PROJEKT CZASOWEJ ORGANIZACJI RUCHU

WYKONANIE PRZYŁĄCZA SIECI CIEPŁOWNICZEJ
DO BUDYNKU USYTUOWANEGO NA DZIAŁCE NR EWID.
974/1, 975/1 OBREB 0010 PRZY ULICY KOZIEJ
W KIELCACH

Dotyczy: zatwierdzenia projektu czasowej organizacji ruchu dla zadania pn.: „Wykonanie przyłącza sieci ciepłowniczej do budynku usytuowanego na działce nr ewid. 974/1, 975/1 obręb 0010 przy ulicy Koziej w Kielcach”

Dotyczy: projektu czasowej organizacji ruchu w ramach zadania : „Wykonanie przyłącza sieci ciepłowniczej do budynku usytuowanego na działce nr ewid.974/1,975/1 obręb 0010 przy ul. Koziej w Kielcach”. Pismo z dnia 24.02.2022 r.

NAZWA ZADANIA	
WYKONANIE PRZYŁĄCZA SIECI CIEPŁOWNICZEJ DO BUDYNKU USYTUOWANEGO NA DZIAŁCE NR EWID. 974/1, 975/1 OBRĘB 0010 PRZY ULICY KOZIEJ W KIELCACH	
PRZEDMIOT RYSUNKU	
PLAN SYTUACYJNY Projektowane oznakowanie. Etap 1	
SKALA	BRANŻA
1: 500	DROGI
DATA	FAZA
02/2022	PCOR
NUMER RYSUNKU	
3

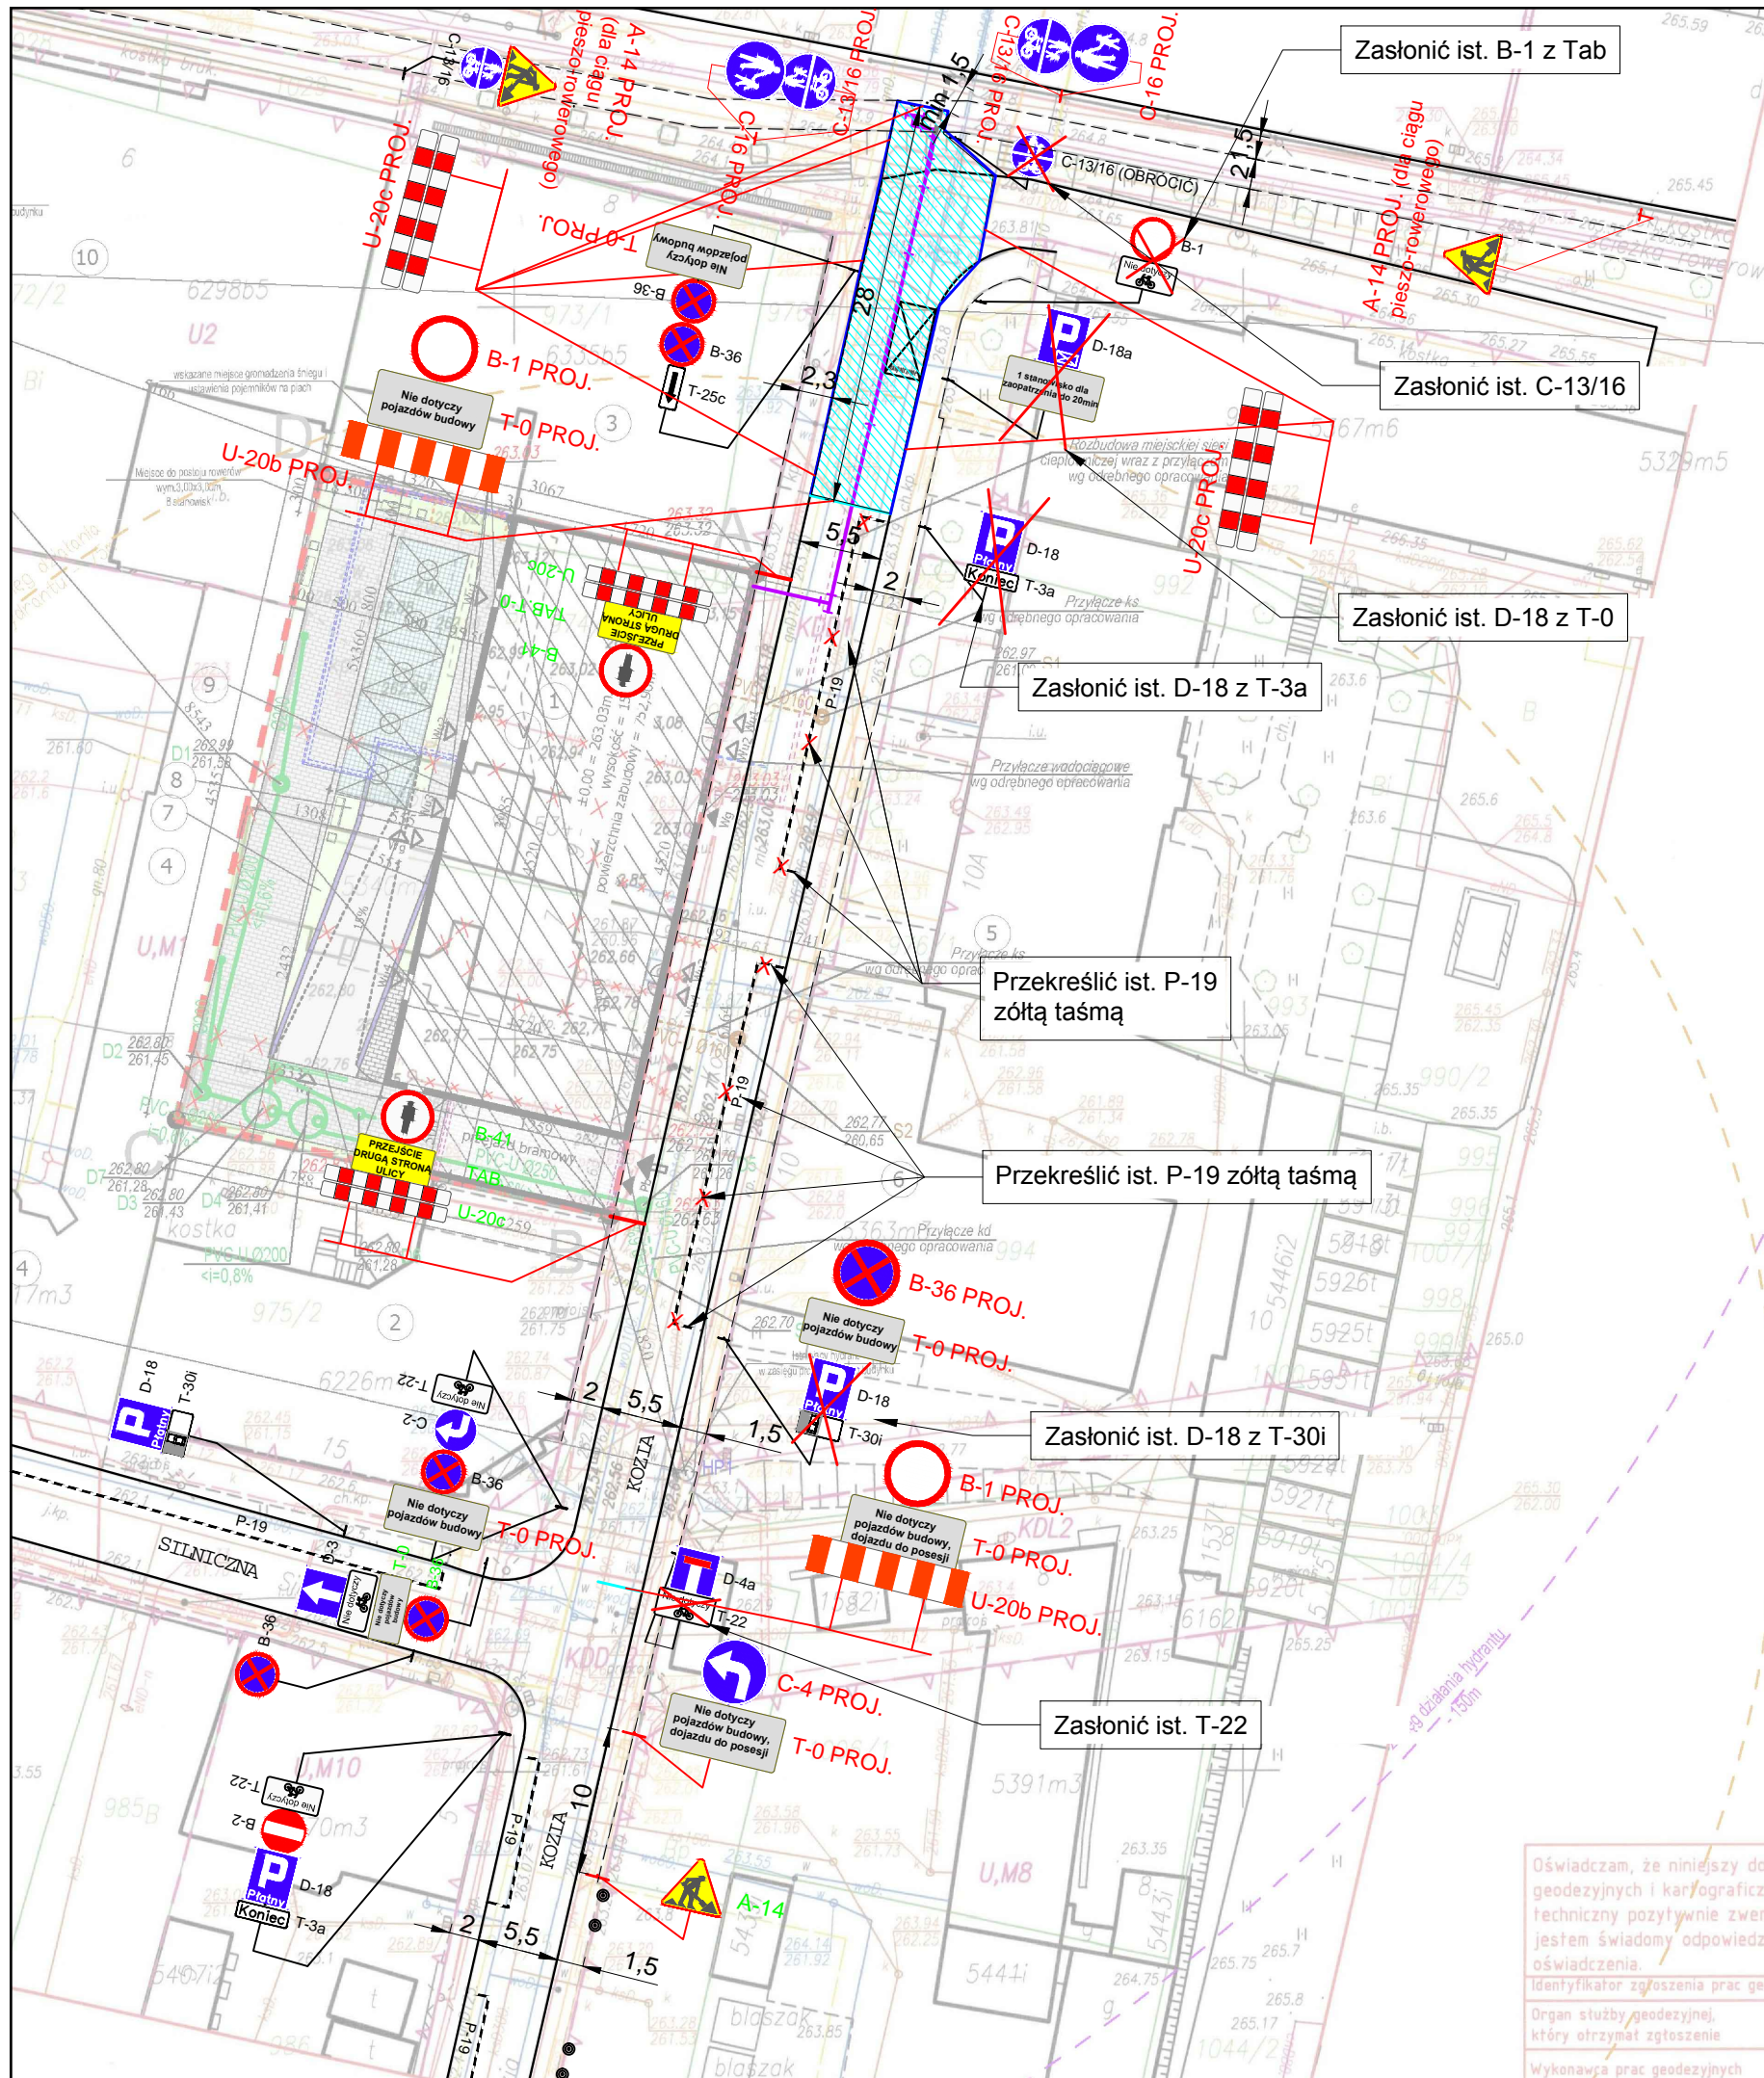
3. Pod istniejącym znakiem D-4a (północny wlot ul. Koziej) zinwentaryzować tabliczkę T-22, którą należy zasłonić na czas wykonywania prac. Zasłonić istniejące znaki D-18/T-30i w rejonie budynku nr 10A (etap 1 i 2).

4. Tabliczka pod znakiem C-4 (południowy wlot ul. Koziej) powinna posiadać tożsamą treść jak tabliczka pod znakiem B-1, tj. „Nie dotyczy pojazdów budowy, dojazdu do posesji” (etap 1 i 2).

5. Na rys. nr 4 (etap 2) zamiast znaków C-13a/16a zaprojektować znaki C-16.
6. Na zaporze drogowej U-20b zaprojektowanej po południowej stronie działki roboczej zamontować znak B-1 z tabliczką „Nie dotyczy pojazdów budowy” (etap 1 i 2).
